Bilag 3 - Henvendelser modtaget i høringsperioden

Høringssvar fra Energinet.dk vedr. lokalplanforslag nr. 463-1 - Århusgadekvarteret tillæg 1 Silo på Fortkaj

Høringssvar - DLG silo på Fortkaj

Hørings svar vedr. DLG SILO PÅ FORTKAJ

Kortudsnit:

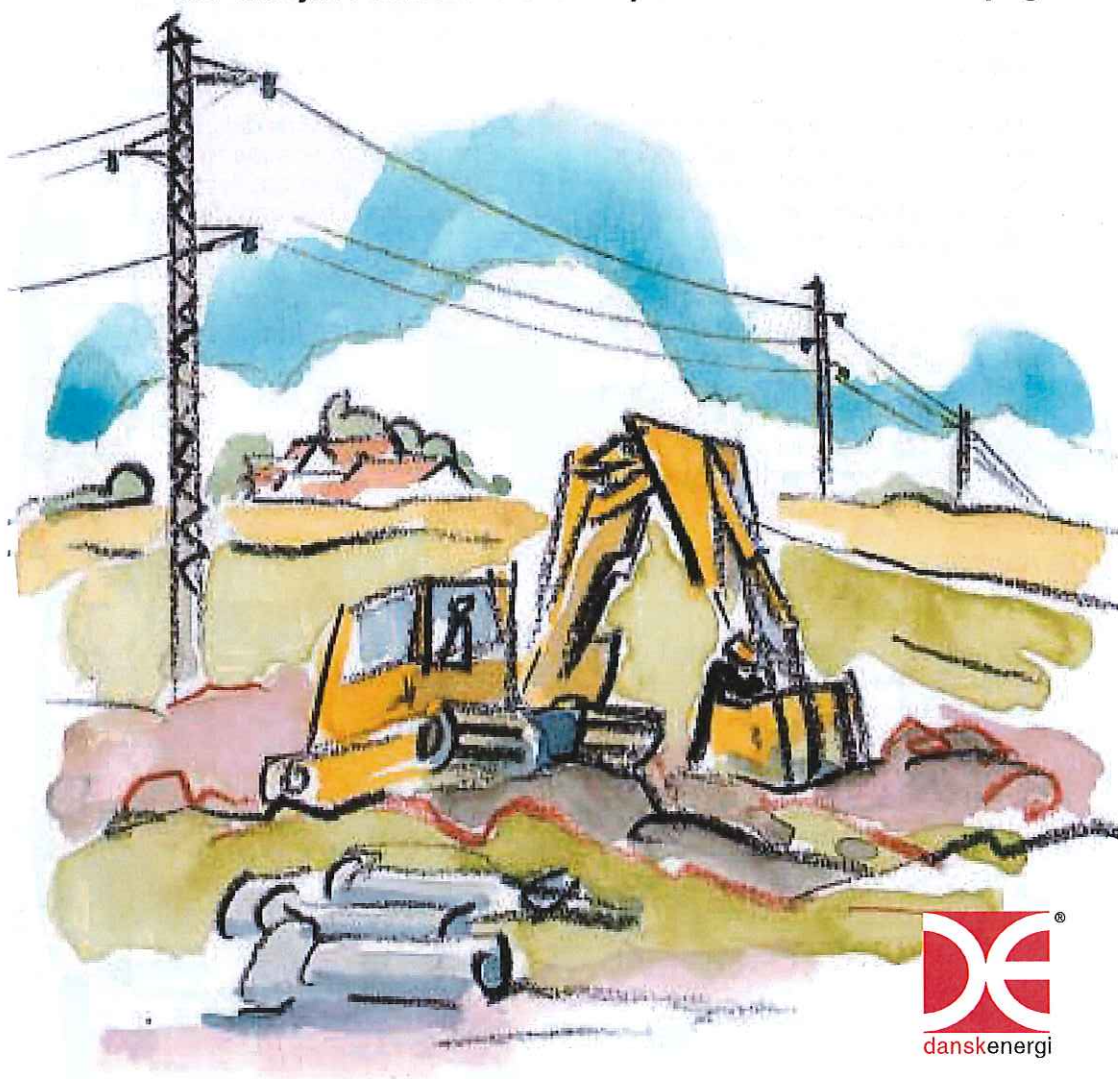
Af kortudsnittet på næste side ses vores elanlæg for området ved Fortkaj: Vores 132 kV kabel som forløber fra Amagerværket til Svanemøllen. Kablet ligger langs Lüdersvej samt vores 132 kV kabel som ligger i vandet mellem Sandkaj og Tømmerkaj. Kablerne er markeret med sorte stiplede linjer og de er vores meget vigtige forbindelser i forhold til at kunne forsyne Københavnsområdet med el.

I lokalplanhøringen ses, at man ønsker at udlægge et areal (den eksisterende DLG-silo på Fortkaj) nær ved 132 kV kablet langs Lüdersvej til boligområde.

Det vil være meget fint at skrive 10 m zonen i forhold til nærmeste kabel ind i lokalplanen – en zone, hvor der ikke må udstykkes til beboelse. Dermed er forsigtighedsprincippet opfyldt jf. vejledning om forvaltning af forsigtighedsprincippet. En ekstra idé kunne være i lokalplanen at henvise til brochuren "Om magnetfelter".
